UMWELTVERTRÄGLICHKEITSPRÜFUNG IM VEREINFACHTEN VERFAHREN

**EBG MedAustron GmbH;
MedAustron – Erweiterung IR5**

TEILGUTACHTEN STRAHLENSCHUTZ

Abbildung 3: Abschirmrechnung für den Verlustpunkt im Degradier mit der Endenergie von 126 MeV und $1,14E17$ Protonen pro Jahr (Bild links), sowie 227 MeV und $2,03E16$ Protonen pro Jahr (Bild rechts). Die Jahresdosiswerte wurden in eine Dosisleistung umgerechnet.

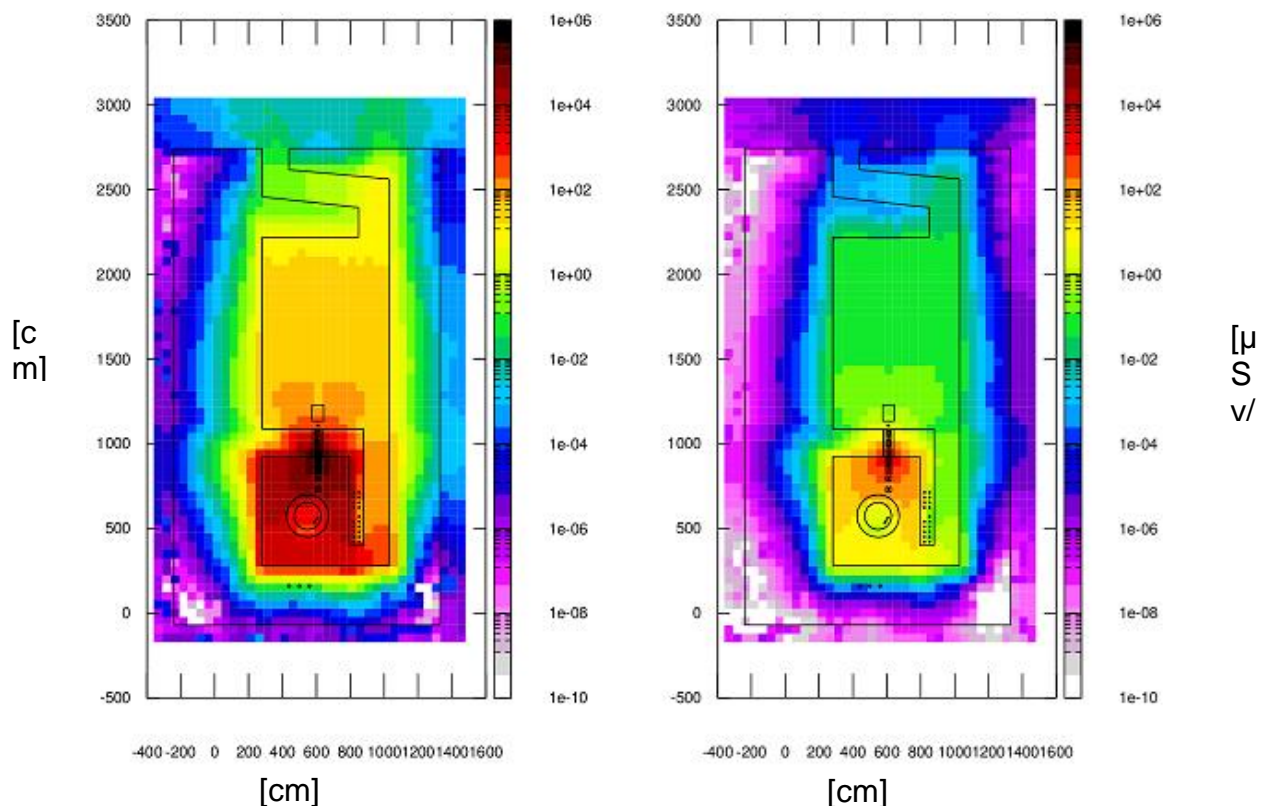
Als erstes Beispiel ist die Überprüfung für die in 1. aufgeführten Rechnungen - das Degradier-Szenario - zunächst für eine Endenergie von 126 MeV der Protonen (1,14 E17 p/a; Degradiermaterial Beryllium, Degradierblocklänge 14,1 cm) präsentiert. Es wurde das Original-Input-File für FLUKA von MedAustron verwendet [2]. Es soll hier ein direkter

Vergleich Sachverständigen-Rechnungen mit MedAustron stattfinden. Der Bereich um den Degradier ist mit Dosisleistungen mit ca. 1 Sv/h belastet (siehe Abb.3/links). Da der Degradier vor der Abschirmwand in IR5 steht, wird der erzeugte Hauptneutronenkegel signifikant geschwächt. Dennoch sind deutlich die Dosisleistungserhöhungen am Labyrintheingang und am lokalen Kontrollraum rechts daneben zu erkennen (siehe Kap. 4, 5). Die Dosisleistungen liegen für die 126 MeV-Strahlen am LCR (Ref.punkt C) bei 0,14 $\mu\text{Sv/h}$ und am Labyrintheingang bei 0,04 $\mu\text{Sv/h}$ (siehe Abb. 3).

In Abb. 3/rechts ist das Degradierszenario gewählt mit der höchsten Strahlenergie am Ausgang, 227 MeV. Es gibt hier wenig Neutronenproduktion, da der Protonen-Strahl wenig abgebremst werden muss (Energie 230 MeV) und hauptsächlich die Strahlverluste der Strahlführung zu beherrschen sind. Die Dosisleistungen liegen hier am LCR bei 1 nSv/h sowie am Labyrintheingang bei 0,3 nSv/h.

Abbildung 4: Jahresdosisverteilung für die 8 Verlustpunkte in der Aufsicht. Die Gantry hat hier die 90°-Position.

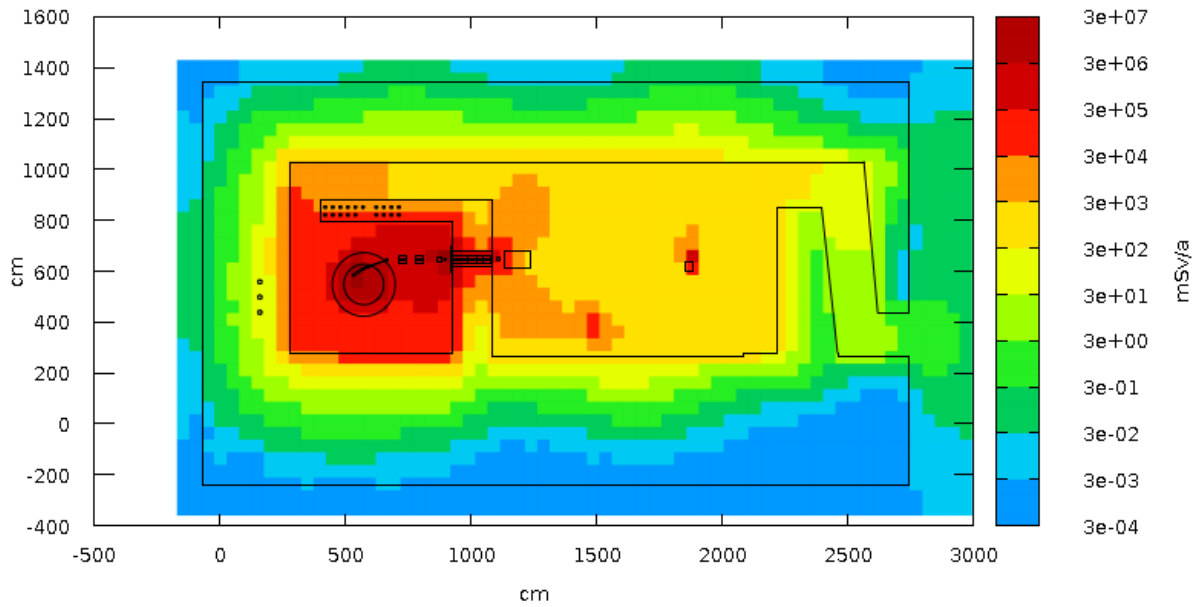
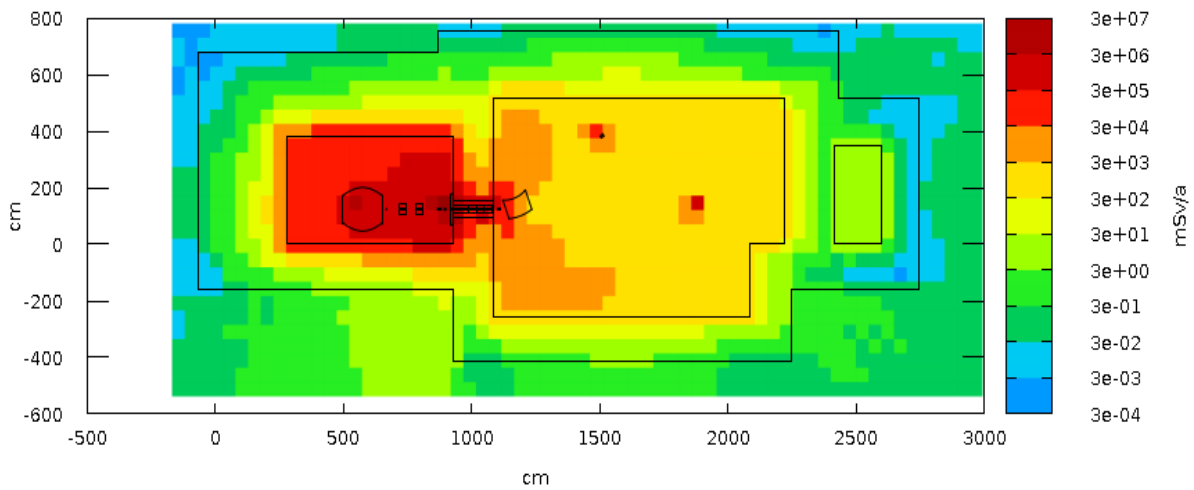
Für die oben genannten Verlustpunkte wurden die Dosisbeiträge an den Referenzpunkten durch die Sachverständigen berechnet. Alle Rechnungen wurden für die korrekte Geometrie entsprechend der Anträge unter Berücksichtigung der aktuellen Geometrien, beschrieben in Tab. 1, durchgeführt. Die Dosisverteilung ist in Abb. 4 in der Aufsicht dargestellt. Die höchsten Dosiswerte sind im Zyklotronbereich mit $1\text{E}6$ mSv pro Jahr. Die Gantry hat hier die 90° -Position und strahlt von unten nach oben (im Bild, Richtung Außenwand). Die Jahresdosis außerhalb der Abschirmung ist kleiner als $0,3$ mSv/a. Erhöhte Dosiswerte gibt es am Labyrintheingang, jedoch mit Werten kleiner als 3 mSv/a. Der Bereich am lokalen Kontrollraum weist Dosiswerte kleiner als $0,3$ mSv/a auf und ist somit nicht als Strahlenbereich zu definieren. In Abb. 5 ist die seitliche Ansicht der Dosisverteilung aus Abb. 4 zu sehen.

Abbildung 6: Jahresdosis nach MedAustron an den relevanten Stellen aufgeteilt nach den Beiträgen der insgesamt 11 Verlustpunkte [6].

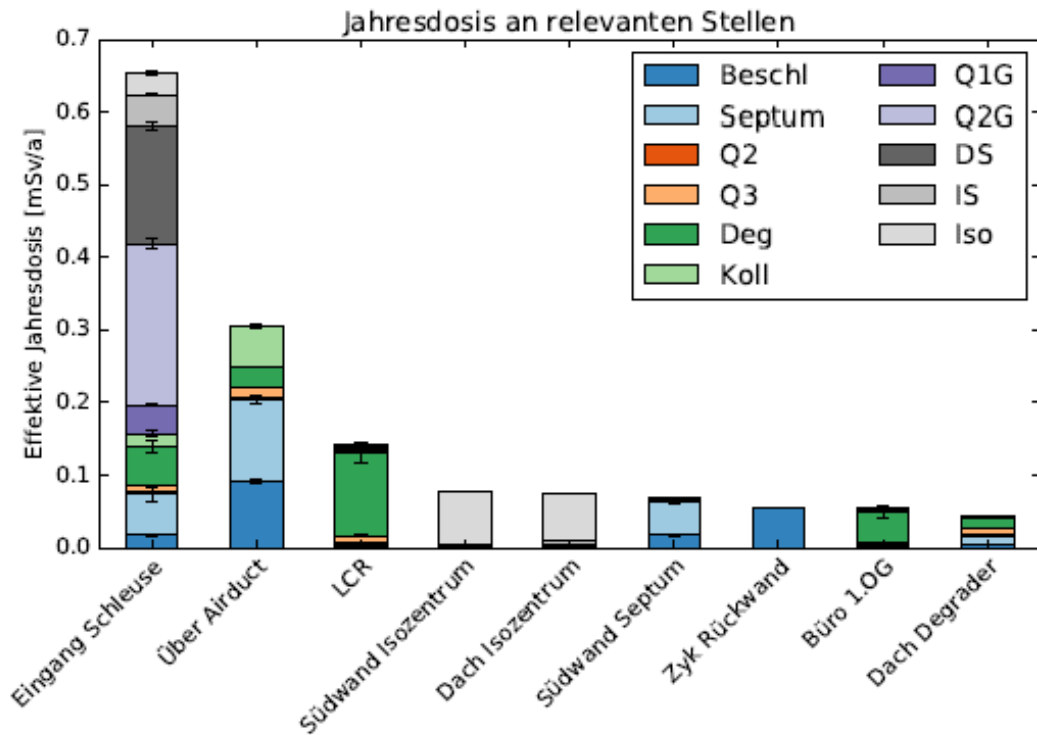
Eine analoge Darstellung wird auch hier gewählt. Die Werte aus Tab. 4 sind in Abb. 7 dargestellt. Es sind für die Dosiswerte die Aufenthaltsfaktoren 0,42 und 1 nach Tab. A.3 berücksichtigt. Im direkten Vergleich ist erkennbar, dass die Dosisbeiträge verursacht durch Verluste in Q2G z.B. am Eingang der Schleuse in den Sachverständigenrechnungen deutlich kleiner sind. Die integrale Dosis der Sachverständigenrechnung am Schleuseneingang ergibt 0,5 mSv/a, der entsprechende Wert von MedAustron beträgt 0,654 mSv/a. Bei den Sachverständigenrechnungen wurden die Dosisbeiträge verursacht durch die Verluste in Q2, Q3 und Q1G nicht berücksichtigt, diese machen aber nur ca. 0,05 mSv/a aus. Der relevante Unterschied ist durch die Beiträge der Verluste in Q2G verursacht. Wird der Dosisbeitrag von Q2G am Schleuseneingang mit dem Aufenthaltsfaktor 1,0 berücksichtigt (Überschätzung der Jahresdosis), erhöht sich der Dosisbeitrag hier auf 0,2 mSv/a. Die Gesamtdosis am Labyrintheingang erhöht sich auf ca. 0,62 mSv/a (siehe Abb. 8). Wenn die geschätzten Dosisbeiträge der Verluste in Q2, Q3 und Q1G dazu addiert werden ergibt sich eine Jahresdosis von 0,67 mSv/a, was gut dem Wert von

MedAustron mit 0,65 mSv/a entspricht. MedAustron überschätzt laut Antrag [1,6] leicht die Dosis am Schleuseneingang.

Abbildung 9: Definition der Strahlenbereiche für IR5 und angrenzende Bereiche; **grün** (Überwachungsbereiche), **rot** (Kontrollbereich)

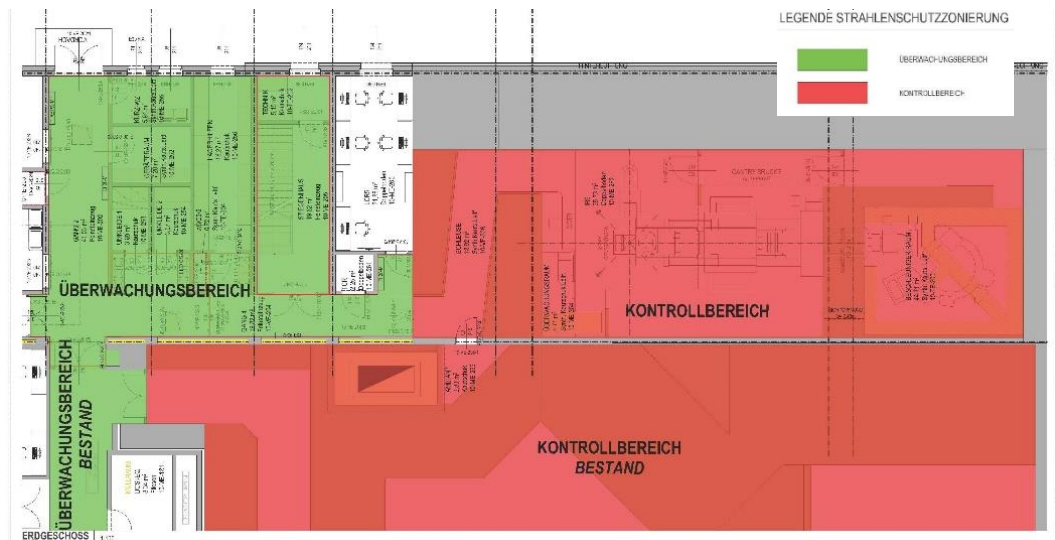
Die Strahlenbereiche in IR5 sind Kontrollbereiche, die Bereiche um IR5 sind Überwachungsbereiche bzw. Nicht-Strahlenbereiche. Entsprechend der Tab. 3.10 des Antrags [6] sind die Dosiswerte der Referenzpunkte außerhalb der Bestrahlungsbereiche kleiner als 1 mSv/a. Der Bereich vor dem Schluseneingang liegt bei 0,67 mSv/a (Wert MedAustron 0,654 mSv/a). Med-Austron gibt hier die Überwachungsbereichsdefinition vor. Überwachungsbereiche sind für Dosiswerte von 1 mSv/a bis 6 mSv/a definiert. Da der berechnete Wert nahe bei 1 mSv/a liegt, wurde hier ein Überwachungsbereich definiert. Der Jahresdosiswert am lokalen Kontrollraum (LCR) liegt bei 0,141 mSv/a und ist deutlich kleiner als 1 mSv/a, so dass die Vermeidung einer Strahlenbereichsdefinition gerechtfertigt ist.

Abbildung 10: Dosisleistungsdarstellung von IR5 auf Strahlrohrhöhe, wobei kurzzeitig eine erhöhte Protonenintensität (Faktor 10, $E_p = 126 \text{ MeV}$, $1,14 \times 10^{17}/\text{a}$) als Rechenbeispiel gewählt wurde.

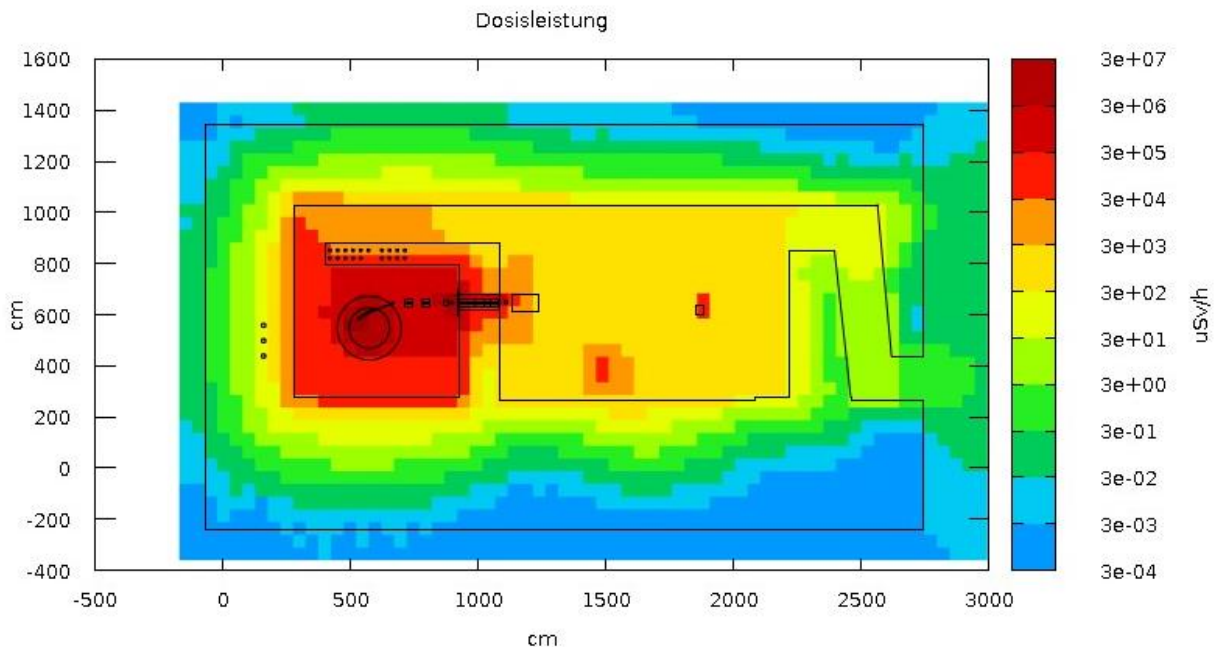
welche Dosisleistungen auch über kürzere Zeitabschnitte an Aufenthaltsorten des Personals während Strahlbetrieb vorkommen können. Dazu wurden die Ergebnisse der Jahresdosiswertberechnungen bzw. der Jahresprotonenzahl verwendet. Die Gesamtstundenzahl des Betriebs beträgt 4800 Stunden.

Als Szenario wurde ein 126-MeV-Protonenstrahl mit einer 90°-Gantryposition gewählt (Strahlparameter siehe Bildunterschrift Abb. 10 und Tab.A.11). Die Jahresdosiswerte für den 126-MeV-Protonenstrahl wurden durch 4800 Stunden geteilt. Da der Protonenstrom zu IR5 nicht kontinuierlich transportiert wird, sondern in kürzeren Perioden auch mit höherer Intensität, wird die Dosisleistung in einem Rechenbeispiel mit einem Faktor 10 multipliziert. Das Ergebnis ist in Abb. 10 zu sehen. So können am LCR bzw. am Labyrintheingang Dosisleistungen von ca. 0,33 $\mu\text{Sv/h}$ bzw. 1 $\mu\text{Sv/h}$ auftreten. In diesen Bereichen sollte eine Dosisleistungsüberwachung installiert werden, um auch Dosisspitzen erfassen und bewerten zu können. Dies kann vor allem bei Hypofraktionierungs- oder Flashbestrahlungen wichtig werden, die aber in einer separaten Analyse genauer untersucht werden müssten.
